## IMPIANTO PILOTA GEOTERMICO "MONTENERO"

### [ID:2777] Risposte alle Richieste di Integrazioni

Agosto 2015

Nel presente documento si riportano le risposte alle Richieste di Integrazioni, formulate dal Ministero dell'Ambiente e della Tutela del Territorio e del Mare (MATTM; U.prot. DVA-2015-0014408 del 29/05/2015), inviate per mezzo PEC a GESTO Italia S.r.l il giorno 29/05/2015 (Identificativo [opec275.20150529120100.25945.09.1.47@pec.aruba.it](mailto:opec275.20150529120100.25945.09.1.47@pec.aruba.it)) e riguardanti il "Procedimento di valutazione di impatto ambientale ai sensi del D.Lgs. 152/2006 e s.m.i. relativa al progetto di realizzazione di un impianto pilota geotermico denominato "Montenero" nel Comune di Castel del Piano (GR)".

**Figura 2.2.3a** *Schema Esemplificativo di Gestione delle Pressioni di Reiniezione*

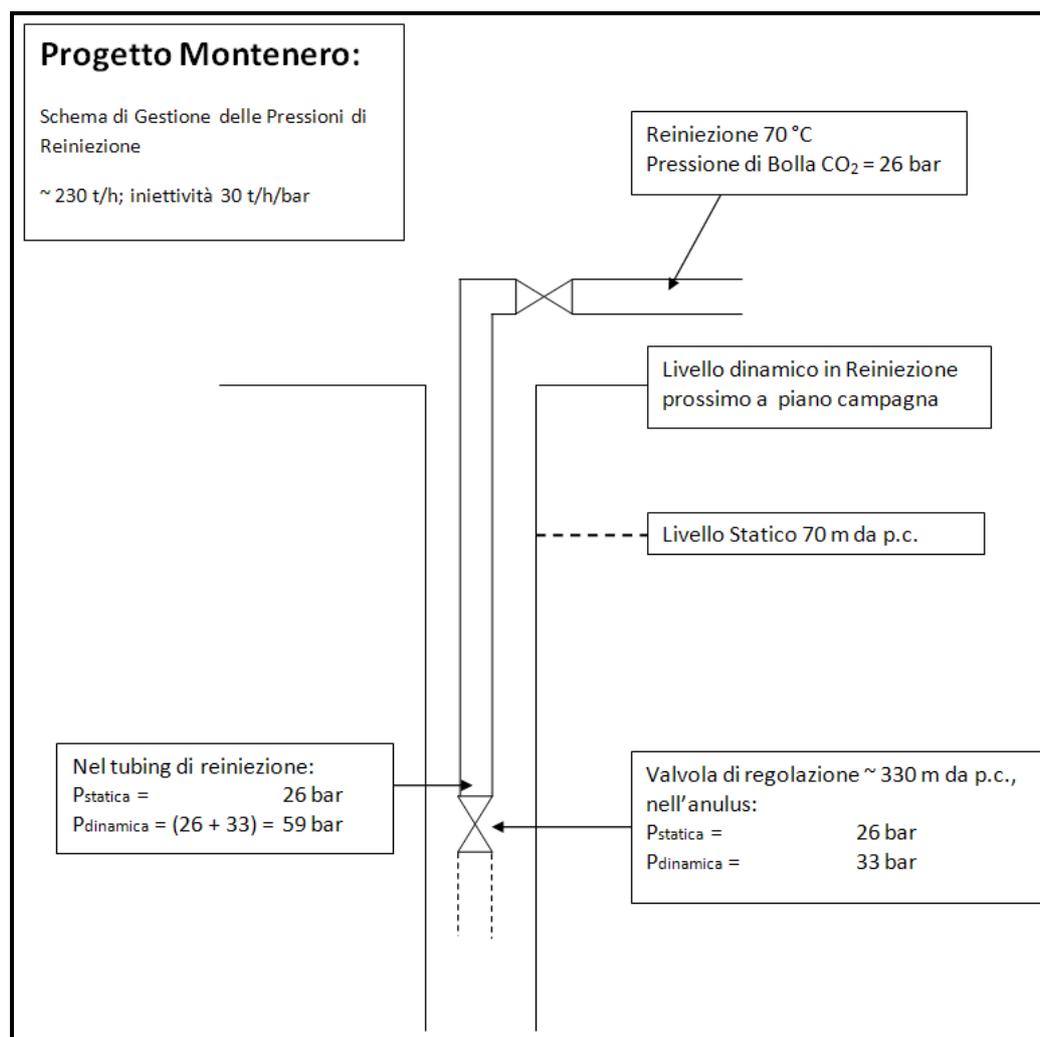
***Si chiede di specificare come la sovrappressione residua, a valle della turbina di recupero non si riversi nel serbatoio geotermico con il rischio di un aumento della micro sismicità indotta. Se la caduta di pressione avviene in modo dinamico attraverso una strozzatura del condotto, si chiarisca quali precauzioni saranno adottate per evitare che una minore permeabilità a fondo pozzo (e quindi una minore portata) porti a sovrappressioni nella reiniezione.***

La pressione di bolla della CO<sub>2</sub> (pressione al di sotto della quale si libera la prima bolla di gas) alla temperatura di reiniezione di 70 °C è di circa 26 bar. La pressione del fluido in reiniezione dovrà perciò essere sempre mantenuta maggiore di tale valore, fino alla profondità dove la naturale pressione, in equilibrio con il livello idrostatico dinamico, sia maggiore dei 26 bar.

Tale condizione è mantenuta con una valvola di regolazione posizionata in pozzo alla profondità teorica di esercizio di almeno 260 m (26 bar all'interno del tubing di reiniezione); inoltre, dato che la pressione deve essere tenuta elevata anche nelle condizioni iniziali con livello statico a circa 70 m dal p.c. la valvola di regolazione sarà posizionata ad una profondità maggiore di 330 m dal p.c..

In questo modo, nelle condizioni statiche iniziali si avrà all'interno del tubing di reiniezione una pressione sempre maggiore di 26 bar ed all'esterno (cioè nell'intercapedine tra tubing di produzione e casing) una pressione idrostatica in equilibrio con il livello statico del serbatoio. Analogamente, anche nelle condizioni dinamiche di reiniezione la pressione nell'intercapedine del pozzo sarà in equilibrio con il livello dinamico prossimo a bocca pozzo.

Per una migliore comprensione di quanto sopra detto nella seguente *Figura 2.2.3a* viene rappresentato in maniera schematica la gestione delle pressioni di reiniezione.

**Figura 2.2.4a** *Spettri di Risposta (componenti orizzontali e verticali) per lo stato limite: SLV*

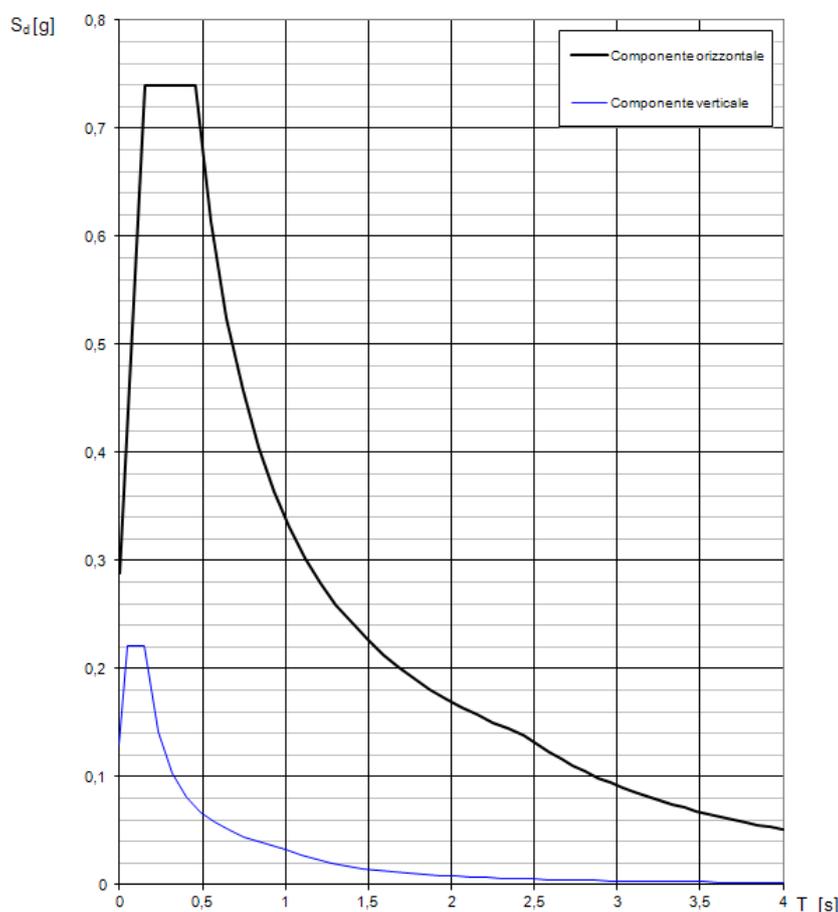
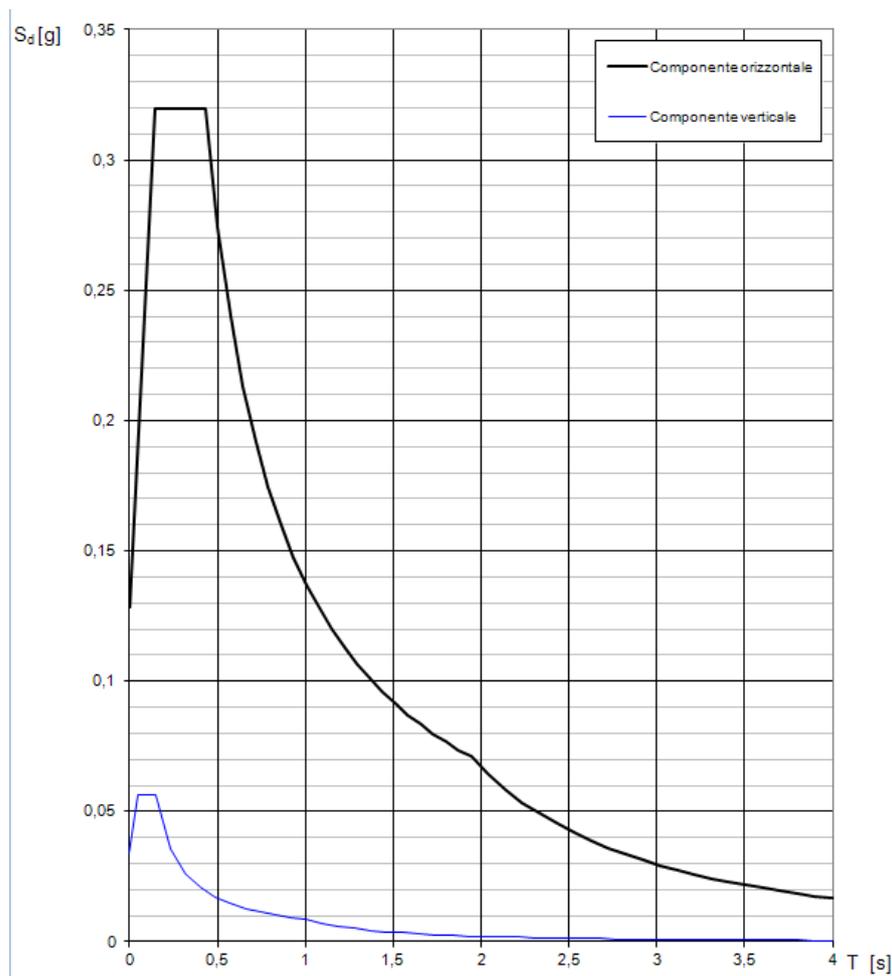
*In merito alle riserve espresse circa il non rispetto, negli impianti geotermici, della "Direttiva Seveso", D.Lgs 344/99, (<http://monteneroinforma.it/geotermia-in-val-dorcia>) si chiede di realizzare un'analisi di sicurezza, riferendosi al terremoto di progetto. Particolare attenzione dovrà essere data alla tenuta della cementazione dei casing e delle tubazioni interrate. Per queste ultime, si chiede di far riferimento alle "Guidelines for the seismic design of oil and gas pipeline systems" della Normativa americana.*

Con riferimento ai valori degli stati limite riportati nella precedente *Tabella 2.2.4c*, si sono applicate le relazioni di cui al *paragrafo 3.2.3.2* del DM 2008 per la determinazione degli Spettri di risposta elastici in accelerazione delle componenti orizzontale H e verticale V utilizzando il programma del CSLP e assumendo uno smorzamento convenzionale del 5% per ciascuno degli stati limite assunti.

I risultati sono riportati nelle *Figure 2.2.4a e 2.2.4b*

Considerato tale valore di  $T_1$ , dagli spettri di risposta di cui alle *Figure 2.2.4a* e *2.2.4b* è stato possibile valutare le accelerazioni sismiche agenti sulla struttura (*Tabella 2.2.4d*).

Figura 3.1a

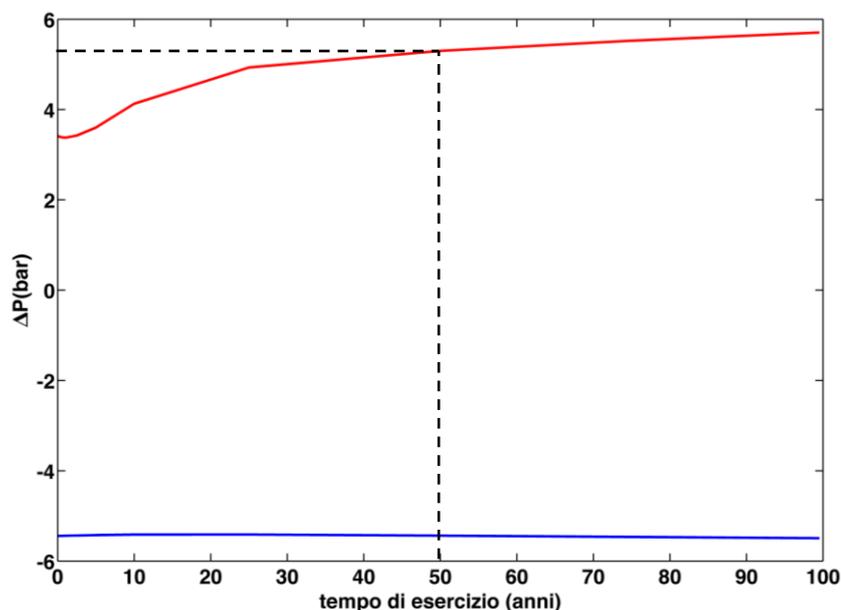
In risposta al presunto collegamento strutturale tra l'area in esame e quella del pozzo Seggiano 1, citato nella presente richiesta, si sottolinea che tale pozzo si colloca in un contesto geologico profondo diverso.

Per maggiori dettagli sui parametri idrodinamici e sulle condizioni al contorno utilizzati per la realizzazione del Modello Geotermico si rimanda all'*Allegato 1*.

I risultati della modellazione sono stati inoltre utilizzati per stimare la microsismicità potenzialmente indotta e delle variazioni verticali del suolo (subsidenza).

**Figura 3.2.7a** *Tipologico dell'Impianto Lavar ruote Mobile*

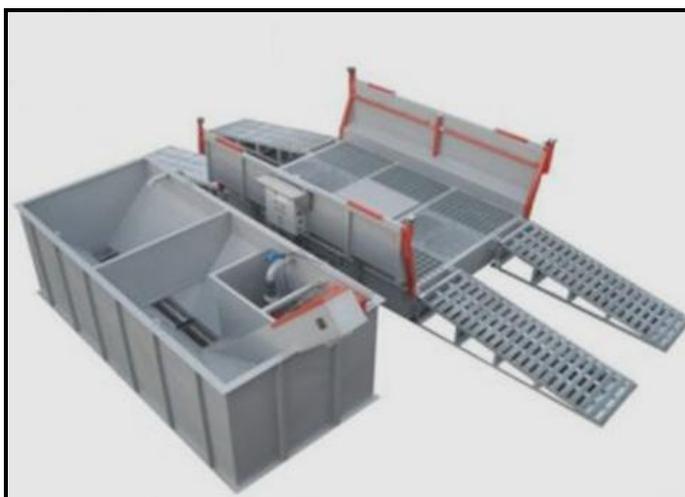
**2.7) <<Omissis>> si ritiene debba essere indicato come si intenderà garantire la pulizia delle ruote dei mezzi prima dell'immissione nella viabilità ordinaria.**

Il cantiere sarà dotato di un impianto di lavar ruote mobile (*Figura 3.2.7a*), al fine di prevenire eventuali problemi legati alla dispersione in strada di materiale, che durante le operazioni di carico e transito nell'area di cantiere, potrebbero aderire ai pneumatici dei mezzi.

**Figura 3.3.5.3a Vista dell'Impianto ORC**

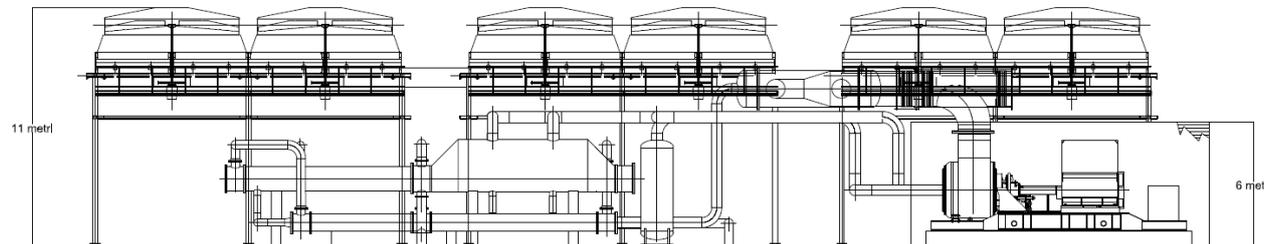
Per quanto riguarda le prescrizioni previste per le riserve sottoposte a tutela dal D.Lgs.42/2004 e s.m.i., art.142, comma 1, lettera f), si precisa che il cavidotto risulta esterno al perimetro della riserva ed in adiacenza al perimetro esterno dell'area contigua: trattandosi di un'opera interrata al termine delle fasi di posa del cavidotto e del rinterro, si procederà alla realizzazione degli interventi di ripristino. La fase comprenderà tutte le operazioni necessarie per riportare il territorio attraversato nelle condizioni ambientali precedenti la realizzazione dell'opera. Gli interventi di ripristino riguarderanno sostanzialmente la viabilità esistente e, laddove coinvolti, la ricostruzione della morfologia originaria del terreno e la riattivazione di fossi e canali irrigui, oltre che il successivo ripristino vegetale, avente lo scopo di ricostituire, nel più breve tempo possibile, il manto vegetale preesistente i lavori nelle zone con vegetazione naturale. L'opera non comprometterà in alcun modo i valori e le funzioni ecologiche e paesaggistiche degli elementi della rete ecologica regionale come individuata dal Piano Paesaggistico, e quelli che possano interrompere la continuità degli assetti paesaggistici ed eco sistemici con l'area protetta, né interferirà con le visuali da e verso le aree protette.

Le strutture in elevazione che compongono la centrale di produzione, come visibile dalla *Figura 3.3.5.3a*, avranno tutte un'altezza inferiore ai 6 metri, tranne che per i condensatori ad aria, i quali hanno altezza massima pari a 11 m.
